DISCARICA PER RIFIUTI NON PERICOLOSI DENOMINATA "GINESTRETO 3"

Località Ginestreto - Comune di Sogliano al Rubicone (FC)

RELAZIONE DI RISPOSTA ALLE INTEGRAZIONI

Codice documento: Ara G3 PD RT 01.26

Figure 8a/8b - Planimetria opera di restituzione del canale di fondo di G3 e Schematizzazione Canale a sezione rettangolare

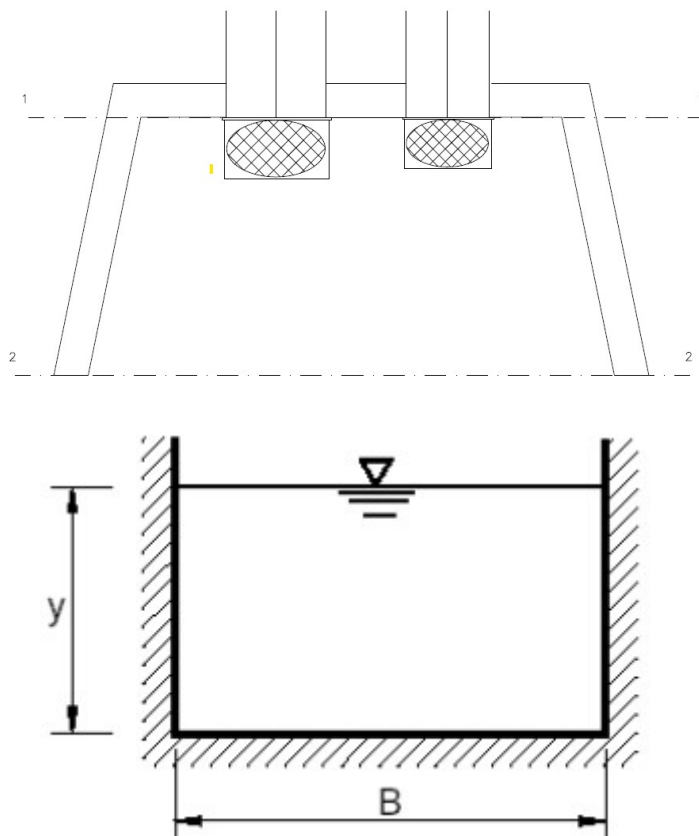
Punto 4. Opera di restituzione in alveo: Il progetto prevede la realizzazione di un'opera di restituzione idonea alla protezione del fondo e delle sponde dell'alveo nel punto di confluenza, non si relaziona in merito, dove ed in che modo ci dimostrano che tale opera sia idonea? Peraltro, nella planimetria ubicazione delle infrastrutture e dei servizi (vedi n. elaborato) è indicata al numero 17 - "OPERA DI RESTITUZIONE CANALE DI FONDO G3 SU RIO MORSANO", ma in pianta il numero 17 non è rappresentato, si deduce qualcosa solo dall'all.1-el.20c_p.c. del_canale_di_fondo – opera di restituzione.

restituzione sia tale per cui nelle sezioni 1 e 2 (v. figure 8a/8b) sia garantita la portata di 16,82 m³/s.

A tal riguardo, svolgendo la verifica della portata del canale a sezione rettangolare (v. figura 8b) nelle 2 sezioni con la formula di Gauckler-Strickler per moto uniforme, si ottiene quanto segue:

Figura 10 – Profilo longitudinale canale di fondo in rev.1

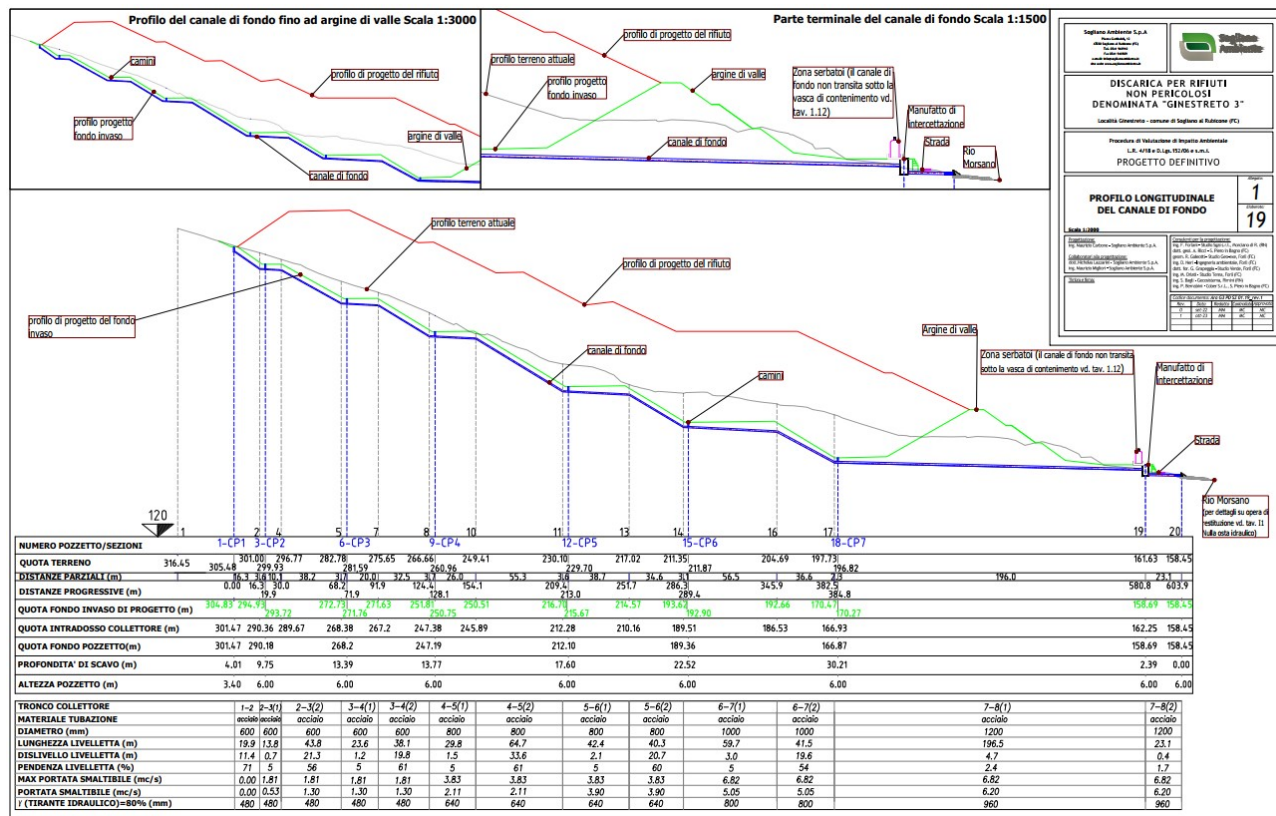
Punto 5. L'elaborato Allegato 1.19 "Profilo longitudinale del canale di fondo" non è leggibile, si chiede di riprodurlo, con le eventuali modifiche progettuali richieste, utilizzando colori e font che risultino leggibili anche su stampa formato A3.

effettuate sono unicamente di impaginazione, dal punto di vista progettuale non è variato nulla, come meglio specificato al successivo punto 12.

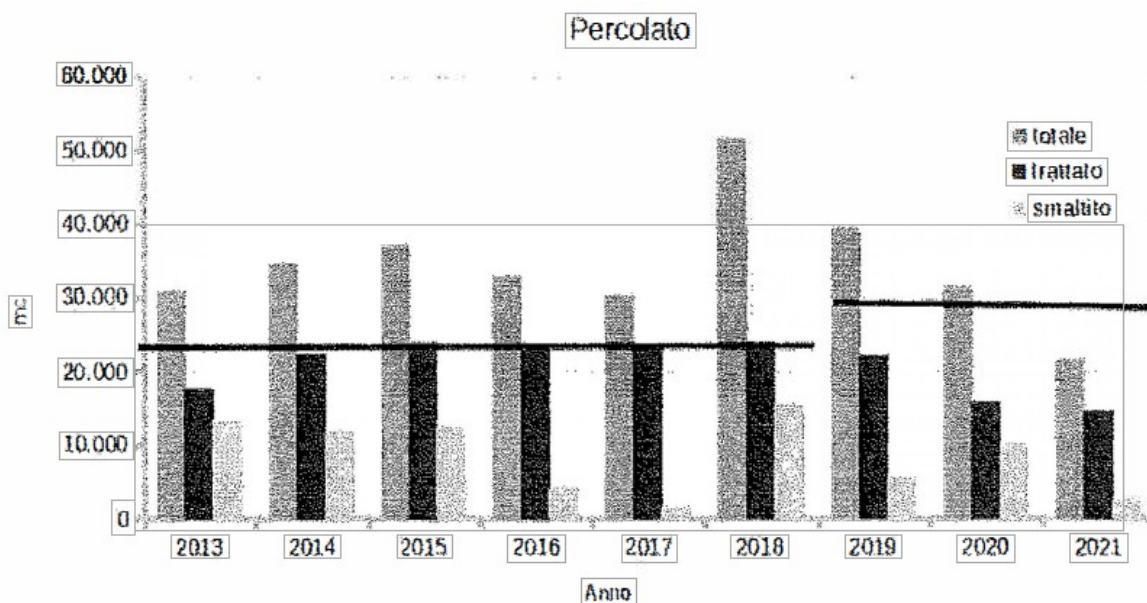
Punto 13. Il Gestore indica che il percolato accumulato prodotto dalla discarica G3, tramite apposita stazione di rilancio, verrà inviato all'impianto di depurazione, già attivo presso il piazzale di servizio al piede della discarica G2, a circa 350 metri di distanza. In alternativa, in caso di fermo del depuratore o eccedenza di produzione rispetto alla sua capacità di trattamento, è previsto il carico in autocisterna per il conferimento ad altro impianto di trattamento esterno (Pag. 39 relazione generale SIA). L'impianto di trattamento del percolato ad oggi ha una capacità di 30.000 t/a con una portata dello scarico pari a 3750 l/h (prima dell'inizio della coltivazione di G4, luglio 2019 era autorizzato per una capacità pari a 24.000 t/a, con una portata pari a 3000 l/h).

Nel grafico sottostante, questo Servizio Territoriale riporta il quantitativo totale di percolato prodotto dal sito di Ginestreto (G1+G2+G4) dal 2013 al 2021, suddiviso tra quello inviato a trattamento e quello a smaltimento presso terzi.

Figura 16 – Sezione tipo trincea e modello di diffusione percolato nell'ammasso rifiuti

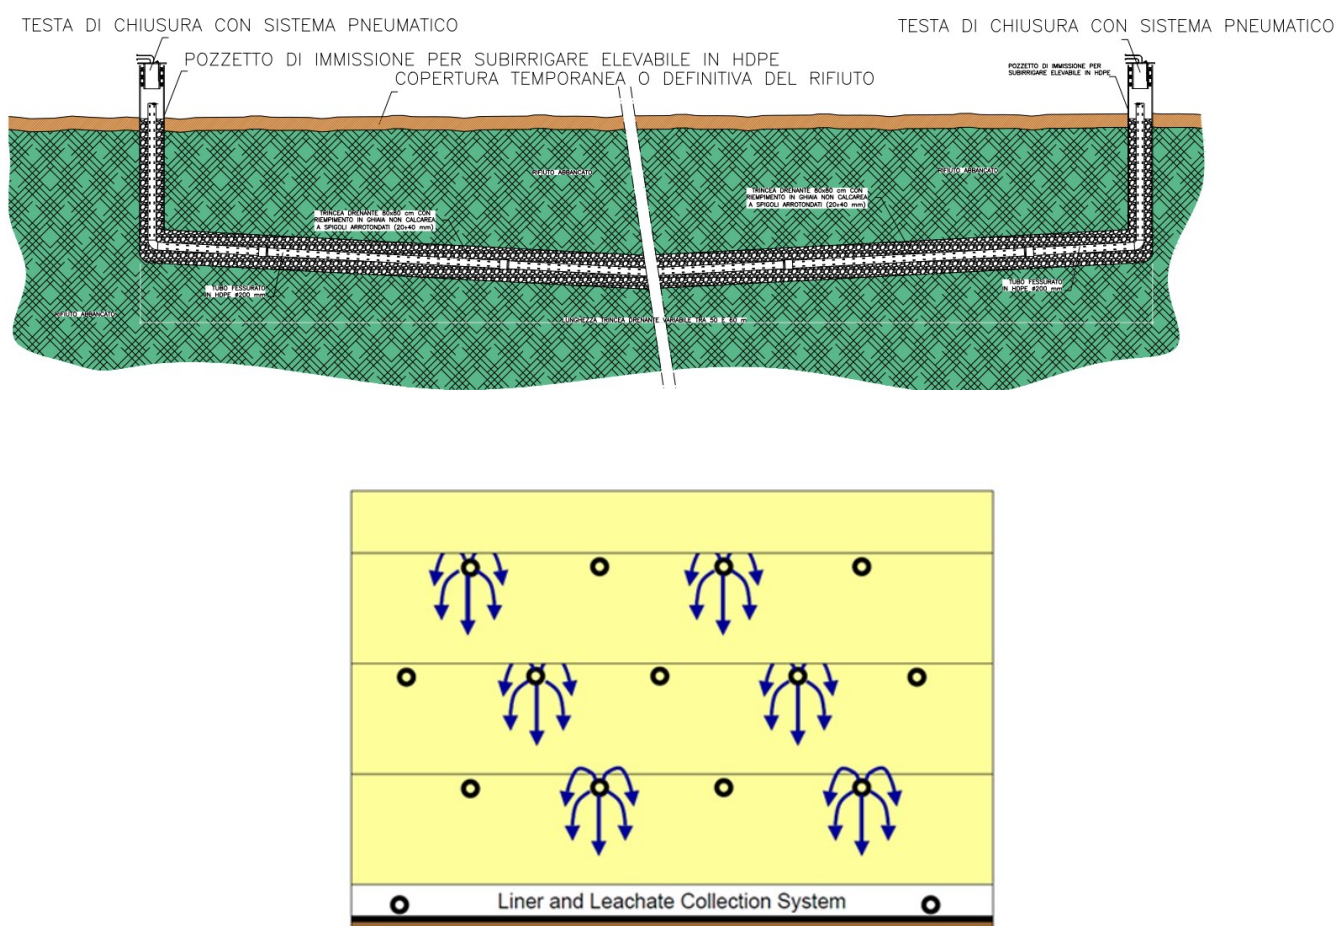
A. manca la planimetria della rete di subirrigazione del percolato riferita all'intero corpo della discarica atta a garantire un'efficace distribuzione del percolato;

Si riportano come allegati progettuali in merito l'"All.1-El.13b_Trincea di subirrigazione_rev.1" e l'"All.1-El.1.32 Planimetria della rete di subirrigazione del percolato" dei quali si riporta un estratto nelle immagini riportate nella pagina seguente, assieme a un modello semplificato di diffusione del percolato ricircolato nel corpo rifiuti.

Come si evince dalla planimetria sopra citata le trincee saranno disposte parallelamente alle curve di livello lungo la direttrice est-ovest; la testa di chiusura sarà collegata alle pompe di sollevamento del percolato mediante tubazioni in HDPE diametro 200 mm; mediante un sistema di valvole si potrà, in base alle specifiche necessità, dirigere il flusso di percolato verso le vasche di accumulo o verso le trincee di ricircolo del percolato.

Figura 20 – Confronto fra stato di fatto/progetto – si nota l'inserimento della linea di G3 e il mantenimento dei punti emissivi ad oggi presenti

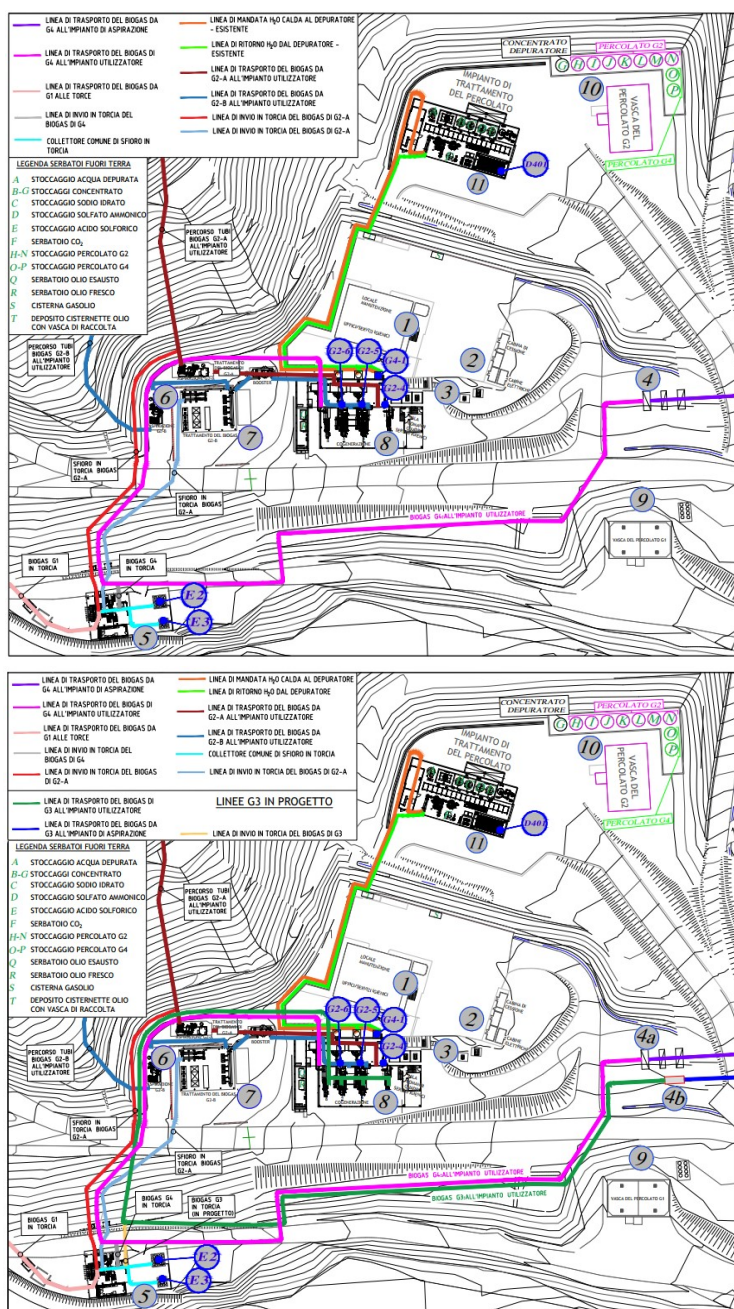
Punto 15. Revisione della Planimetria dei Punti di Emissione (documenti AIA-Allegato 3 Elaborato A Rev. 0 di settembre 22) con indicazione delle condotte di G1 e G2. Nel contempo verificare le incongruenze presenti nell'individuazione dei punti di emissione tra la Planimetria approvata 3A rev. 2 del 10/03/23 (stato attuale) e la Planimetria sopra indicata. Al fine di consentire i corretti riferimenti presentare due Planimetrie: lo stato di fatto e lo stato di progetto.

Come richiesto al punto 15 si producono gli elaborati di AIA denominati "3A1_Planimetria dei Punti di Emissione stato di fatto" e "3A2_Planimetria dei Punti di Emissione stato di progetto" in cui si espone la situazione attuale e quella prevista dal progetto G3. In tali elaborati si sono

inserite, come da esplicita richiesta, le tubazioni del biogas prodotto dalle discariche G1 e G2: vista la numerosità delle tubazioni delle quali si richiede la rappresentazione grafica, si è provveduto a differenziare per colore ogni tubazione apponendo idonea legenda, in modo da rendere più chiara possibile la lettura delle planimetrie in oggetto. Per quanto riguarda lo stato di progetto si specifica che lo stesso non subirà modifiche per quanto riguarda i punti emissivi che rimarranno sempre i medesimi, in quanto rimarranno gli stessi i motori di riferimento, quello che cambierà nel tempo è la provenienza del biogas (da G2, G3 e G4) che verrà inviato in ingresso ai diversi motori. Tale fatto, come ampiamente spiegato nella relazione tecnica generale nel capitolo “B.3 Gestione del Biogas prodotto dalla discarica” è dovuto all’andamento naturale della produzione del biogas all’interno di una discarica, che segue un andamento “a campana” ovvero tende a crescere negli anni di coltivazione e a decrescere negli anni di post-gestione, fino a cessare la produzione una volta esaurita la frazione biodegradabile.

Dunque, si conclude ribadendo come progettualmente l'impiantistica del locale cogenerazione rimarrà invariata, in quanto idonea a gestire il biogas prodotto dal polo di Ginestreto e che varierà esclusivamente, nel corso degli anni, la destinazione del biogas prodotto dalle varie discariche, che sarà spostato sul motore più idoneo a massimizzarne il recupero energetico.
